Версия 2.39.0

Выпущена 16.12.2024

1. Добавлено управление вентиляцией сидений.

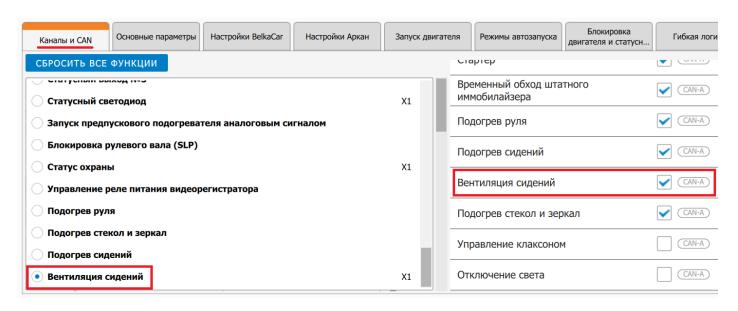
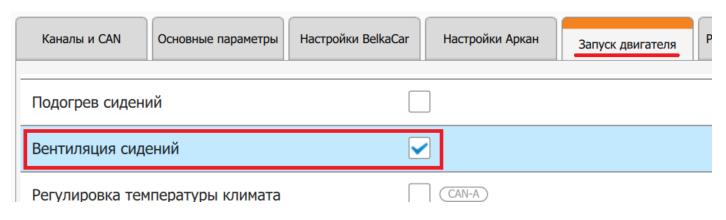
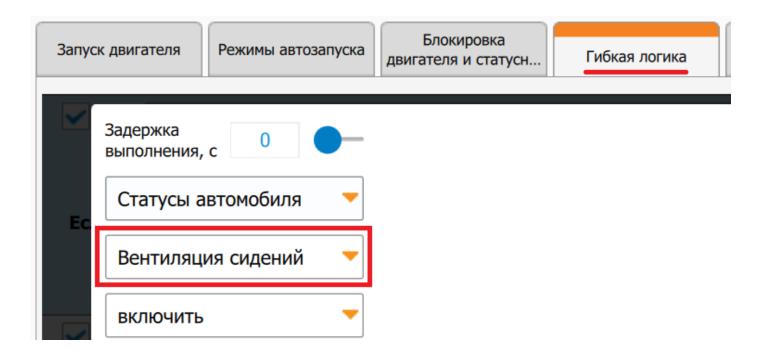
В настройках каналов и CAN:

В настройках умного климата:

И в гибкой логике:

Добавлена поддержка предпускового подогревателя А100

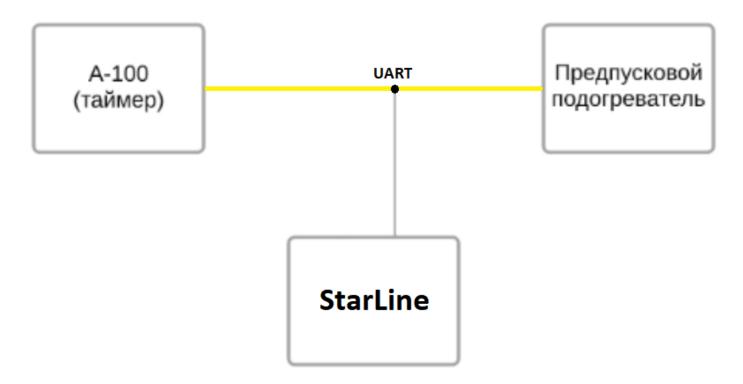
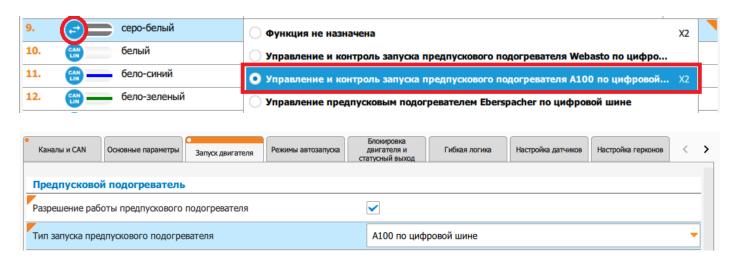
Добавлено управление и контроль запуска предпускового подогревателя A100 HYDRO ECO версия 2 по цифровой шине. Подключение выполняется в параллель желтому проводу (UART) между таймером и предпусковым подогревателем.

Для подключения можно использовать бело-черный провод или любой свободный провод LIN, переключив его в цифровой канал.

В приложении «StarLine Macтер» запрограммируйте на выбранный канал функцию "Управление и контроль запуска предпускового подогревателя A100 по цифровой шине".

На вкладке «Запуск двигателя» в разделе «Предпусковой подогреватель» установите «галочку» для параметра «Разрешение предпускового подогревателя». Для параметра «Тип запуска предпускового подогревателя» выберите значение "А100 по цифровой шине"
